# 基本高水のピーク流量の検討

# 計画流量配分の考え方 土器川水系

# 下流部の河床維持について 土器川水系

## 基本高水のピーク流量の検討

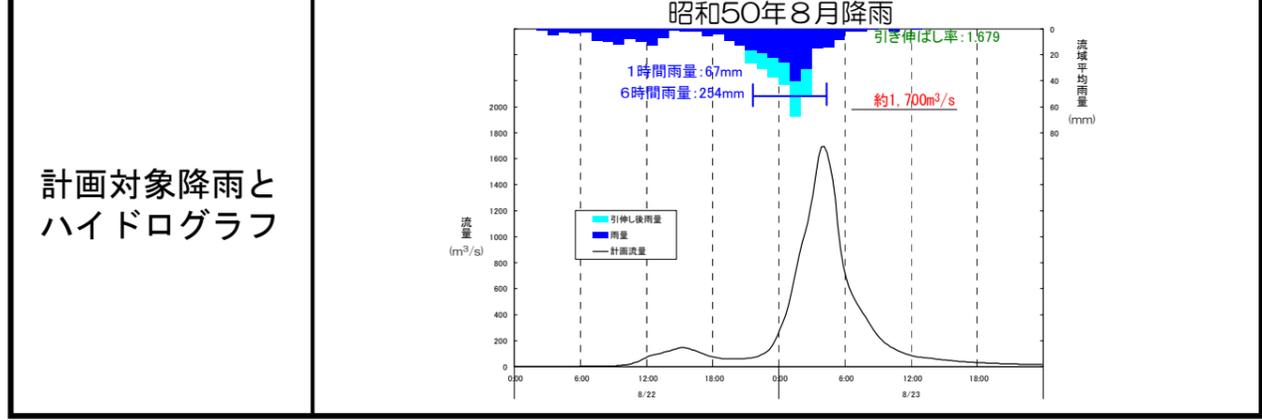
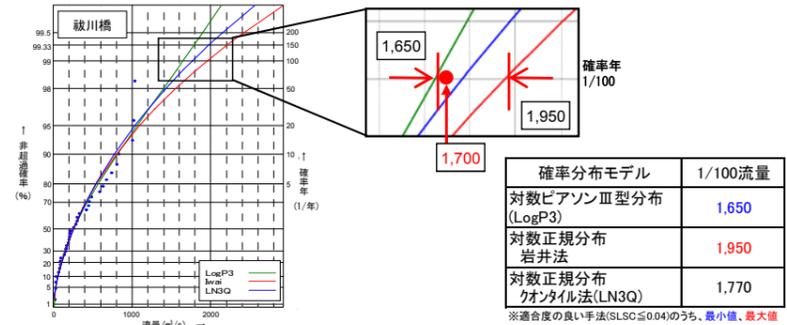
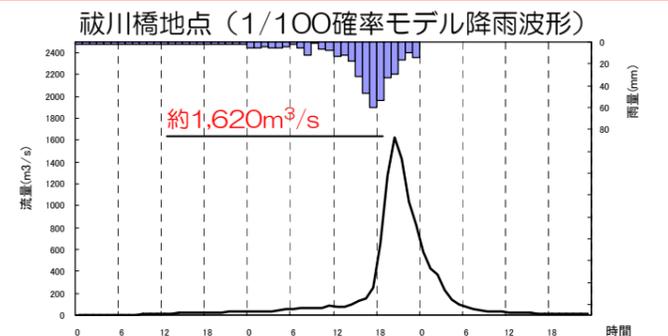
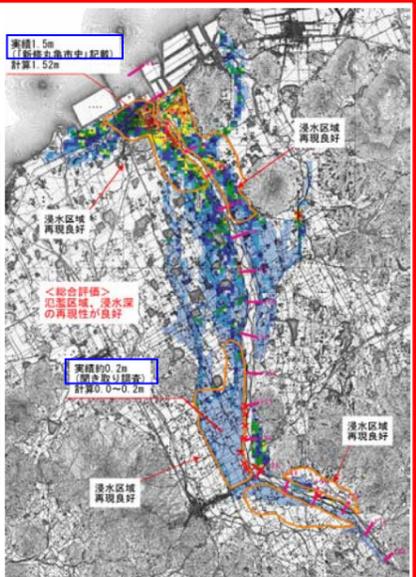
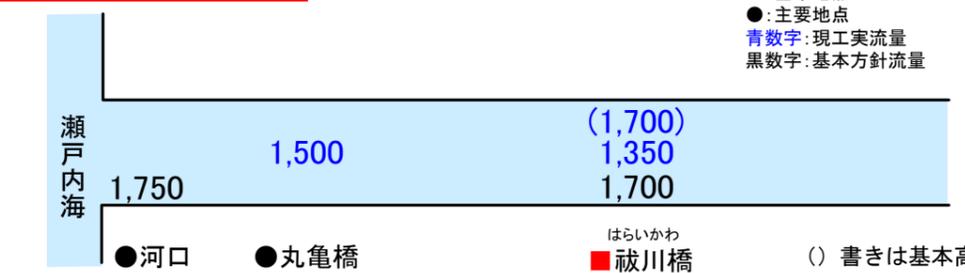
□基本高水のピーク流量の算定について、感度分析を実施すべき

■基本高水のピーク流量については、既定計画の基本高水ピーク流量が1,700m<sup>3</sup>/sであり、6時間雨量での検討、流量データによる確率からの検討、既往洪水による検討、1/100確率規模モデル降雨波形による検討で算出した流量が概ね1,700m<sup>3</sup>/sであることなど、総合的に検討すると基本高水のピーク流量は1,700m<sup>3</sup>/sが妥当と判断

■流量データによる確率からの検討より基本高水のピーク流量を検証した結果、基準地点祓川橋における1/100規模の流量は、1,650~1,950m<sup>3</sup>/sと推定  
■対象とする流量は、実績の洪水流量を使用

■1/100確率規模(1~48時間)のモデル降雨波形(S50.8型)による洪水流量を流出計算にて求めた結果、祓川橋地点流量は約1,620m<sup>3</sup>/sと推定  
(1~48時間の全ての降雨継続時間において1/100確率の降雨となるよう降雨波形を作成し流出計算を実施)

■大正元年9月洪水について、文献・聞き取り調査による被害状況を氾濫計算により再現した結果、浸水深・浸水範囲の再現が良好な祓川橋ピーク流量は、概ね1,580~1,700m<sup>3</sup>/sと推定

■既定計画の基本高水のピーク流量は1,700m<sup>3</sup>/s  
■6時間雨量で算出した基本高水のピーク流量は1,700m<sup>3</sup>/s  
■流量データによる確率からの検討、既往洪水による検討、1/100確率規模モデル降雨波形による検討において、確率規模1/100の基本高水ピーク流量は概ね1,700m<sup>3</sup>/sと推定  
■基本高水のピーク流量については、既定計画で1,700m<sup>3</sup>/sであり、その他の手法で算出した流量が概ね1,700m<sup>3</sup>/sであることなど、総合的に検討すると基本高水のピーク流量は1,700m<sup>3</sup>/sが妥当と判断

## 祓川橋下流区間の流下能力

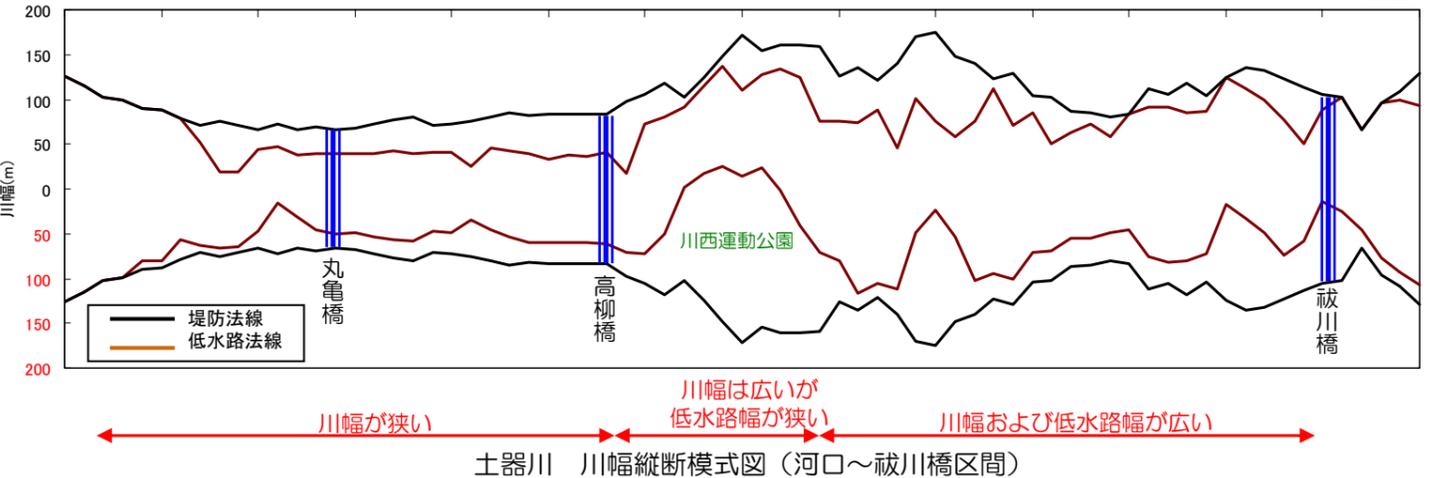
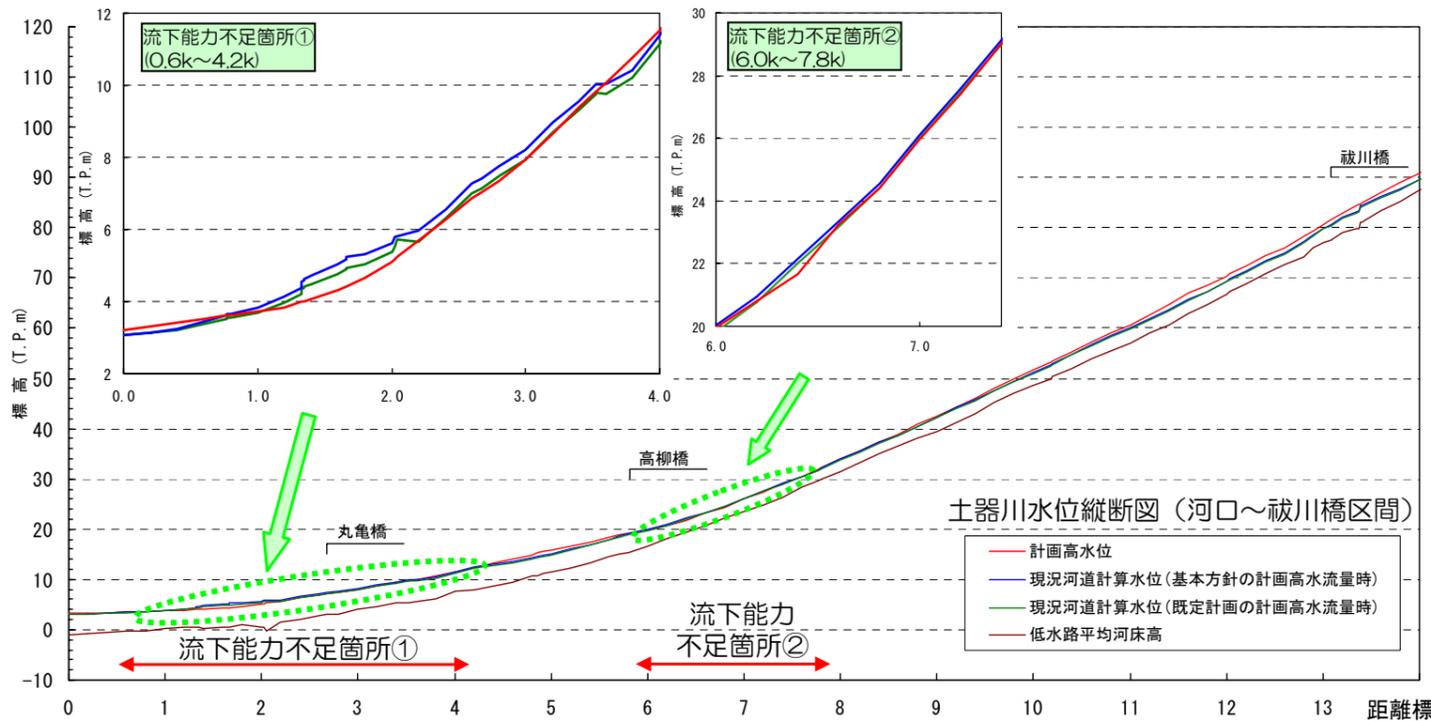
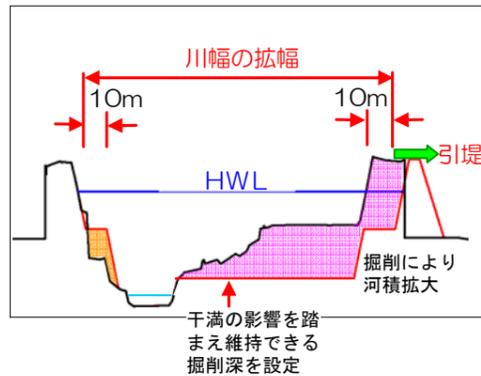
□河道の計画高水流量について、これまで1,350m<sup>3</sup>/sであったが基本方針では1,700m<sup>3</sup>/sとなっている。一部掘削で流れるとのことだが、もともと河道に余裕があったのか

- 既定計画では、丸亀橋下流地点等で流下能力が不足しており、引堤等により流下能力の向上を図ることとしていた
- これまでの侵食実績から堤防防護幅を20mから10mに変更するとともに、社会的影響を踏まえ引堤幅を設定し1,700m<sup>3</sup>/s（祓川橋地点評価）の流下能力を確保

- 既定計画の計画高水流量を流す場合には、丸亀橋下流地点（河口～3.0k）と高柳橋上流地点（6.4k付近）で流下能力が不足していた。河口から5.0k付近までが川幅が狭く流下能力上ネックとなっており、既定計画においても引堤により流下能力を確保することとしていた
- 基本方針では、これまでの侵食実績から堤防防護幅を20mから10mに変更するとともに、社会的影響を踏まえ引堤幅を設定し1,700m<sup>3</sup>/s（祓川橋地点評価）の流下能力を確保

## 工事実施基本計画での計画高水流量の算出方法

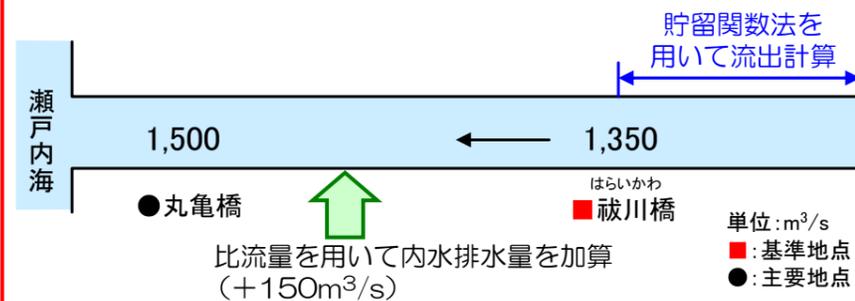
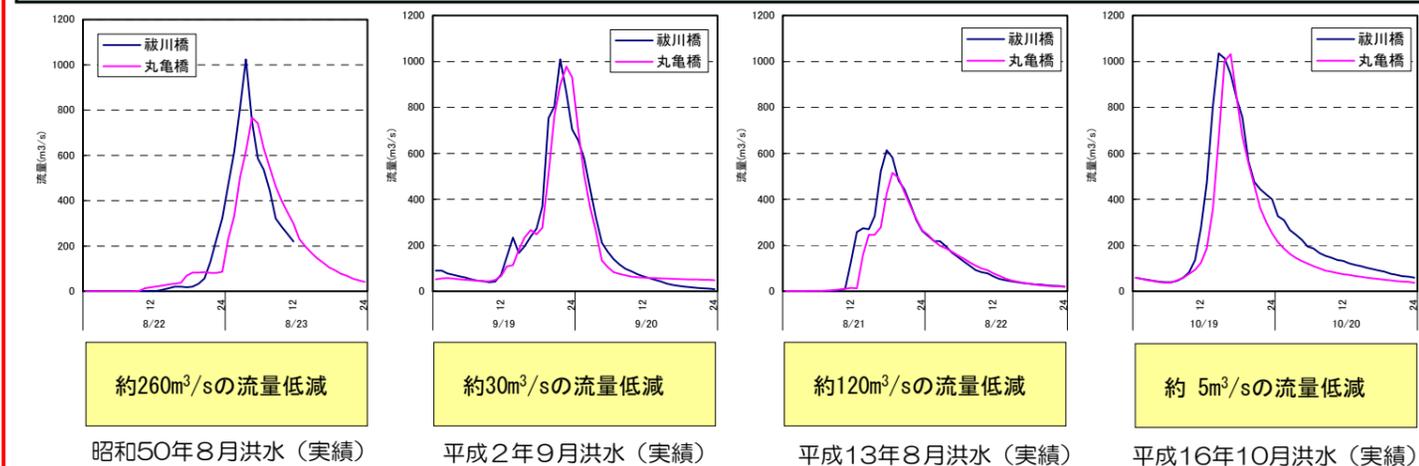
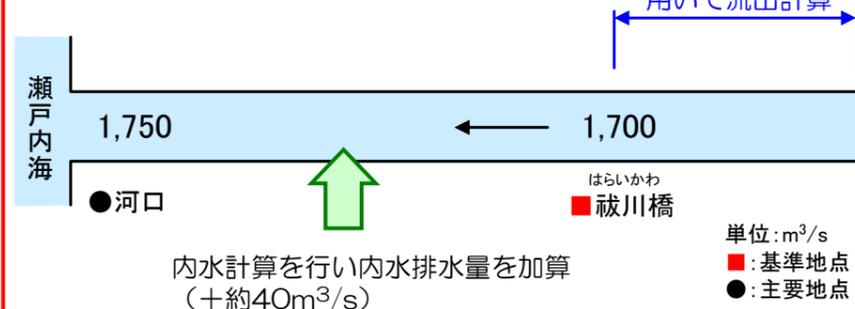
□祓川橋と河口の計画高水流量について、これまでは流量が河口で増えていたが、基本方針では同じ流量であるのはなぜか

- 工事実施基本計画では、祓川橋まで流出計算し、そこより下流は内水域として内水量を加算。工実改定以降の洪水を踏まえ、流量低減効果を見込んだ上で、内水排水量を加算し河口で1,700m<sup>3</sup>/sとしていた
- 流量低減効果が少ない洪水もあり、安全側を考え祓川橋地点から下流で内水計算を行い内水量を祓川橋地点流量に加算し、河口で1,750m<sup>3</sup>/sに見直し

- 工事実施基本計画では、祓川橋地点（基準地点）まで流出計算を行い計画高水流量を1,350m<sup>3</sup>/sとし、祓川橋下流区間では内水域として内水量を加算し、丸亀橋地点で計画高水流量を1,500m<sup>3</sup>/sとしていた

- 工事実施基本計画改定以降の洪水を踏まえ、祓川橋～丸亀橋区間での流量低減効果を見込んだ上で、内水排水量を加算し、河口で1,700m<sup>3</sup>/sとしていた
- 下流域で降雨のあった平成16年10月洪水では流量低減効果は少ない

- 平成16年10月洪水などで流量低減効果が少ない場合もあることから、安全側を考え祓川橋地点から下流は内水計算を行い、祓川橋地点流量に算出された内水量を加算し、河口で1,750m<sup>3</sup>/sに見直し

## 既往洪水の降雨と流量ピーク時差

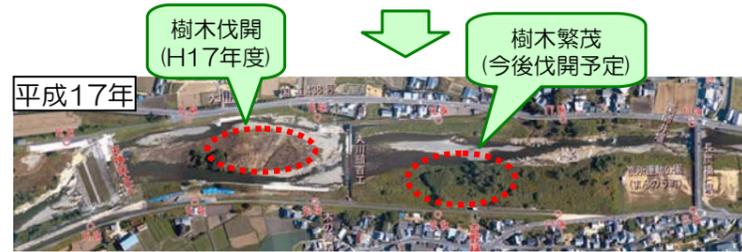
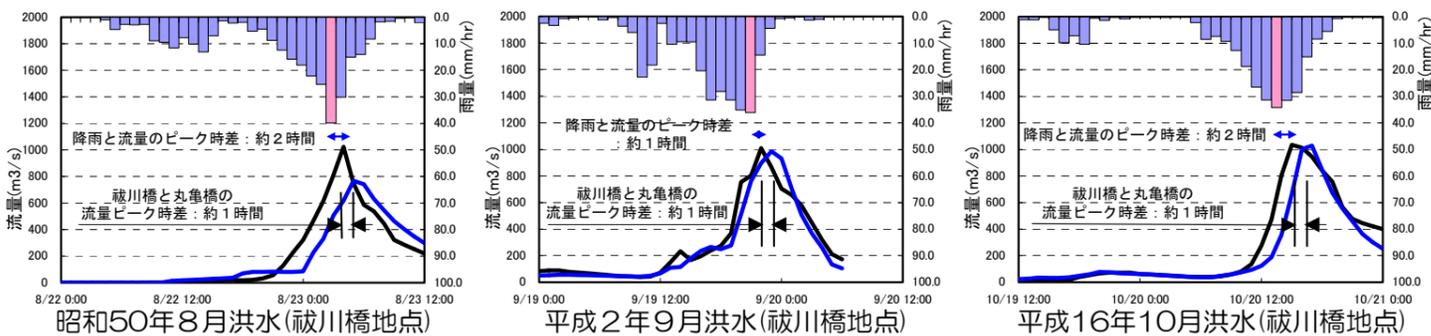
□河道内の樹木の繁茂により洪水到達時間が変化すると、計画降雨継続時間が6時間と短い場合、その影響が大きい実績洪水のハイドログラフで確認することが必要ではないか

- 昭和50年以降、河道内樹木は若干の増加傾向にあるものの大きな変化はない。
- 戦後最大規模の洪水をハイドログラフで確認すると、降雨ピークと流量ピークの時差（洪水到達間）や河道内での洪水の伝達時間に経年的な変化はみられない

- 昭和50年以降、河道内の樹木は若干の増加傾向にあるものの、伐開等の適正な管理により大きな変化はみられない
- 今後も引き続き、伐開等により適正な樹木管理を実施

- 戦後最大規模相当(1,000m³/s以上洪水)の既往3洪水の降雨ピークと流量ピークの時差に大きな変化はない
- 祓川橋から丸亀橋までの洪水の伝達時間に経年的な変化は見られない

## 湾曲部の河床変動予測（二次元河床変動計算）

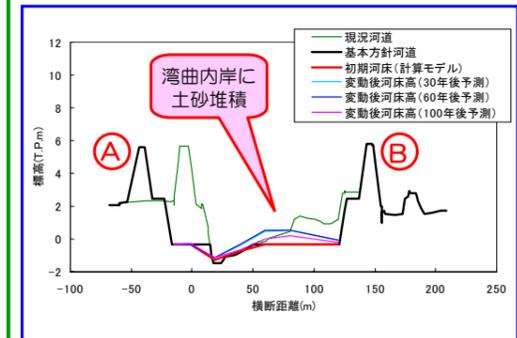
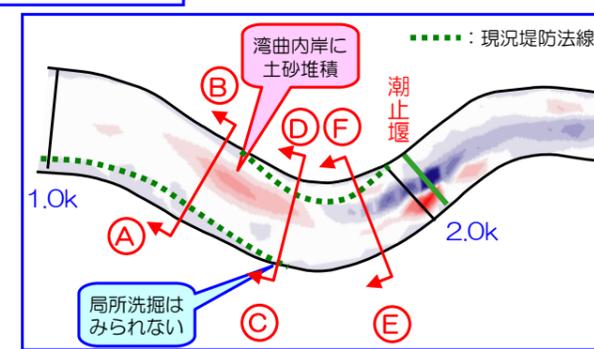
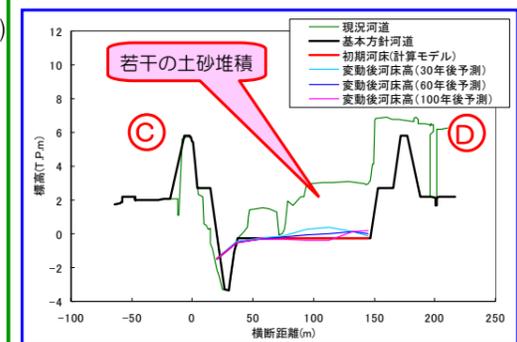
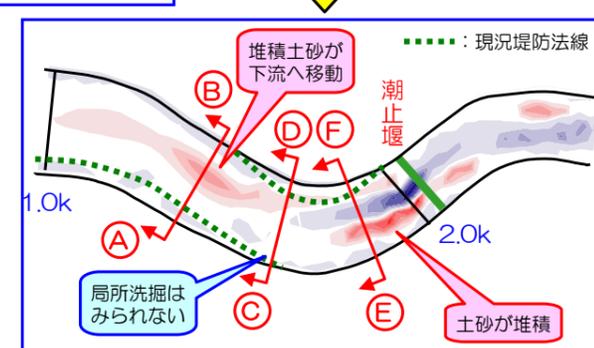
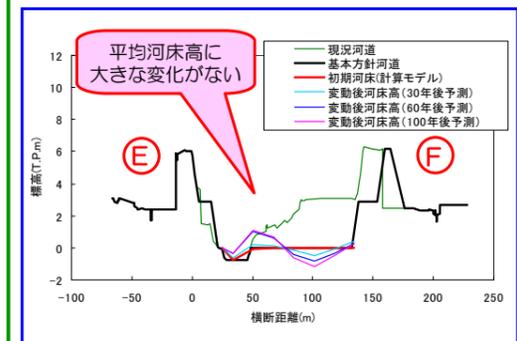
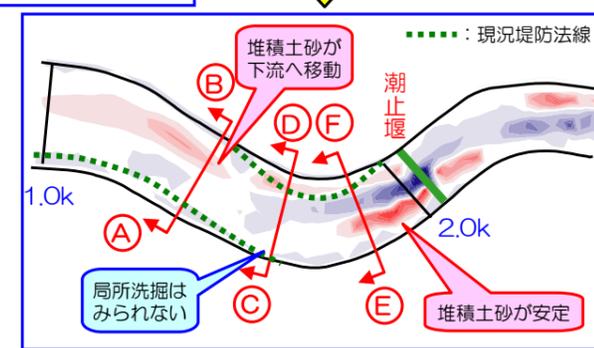
□湾曲の内側で土砂が堆積するが、1,700m³/sの河道が維持できるのか確認すべき

- 将来予測結果は、湾曲内岸下流側に土砂の堆積がみられ、上流側には侵食がみられる
- 維持掘削による河道の維持は可能であるが、掘削後の河床変動をモニタリングし、効果的な維持管理方法について検討

- 湾曲内岸に土砂が堆積し、上流側には侵食がみられる。1,700m³/s河道を維持するため、堆積土砂量を勘案すると維持掘削による河道の維持は可能
- 洪水後の状況を含め掘削後の河床の変動をモニタリングし、効果的な維持管理方法について検討
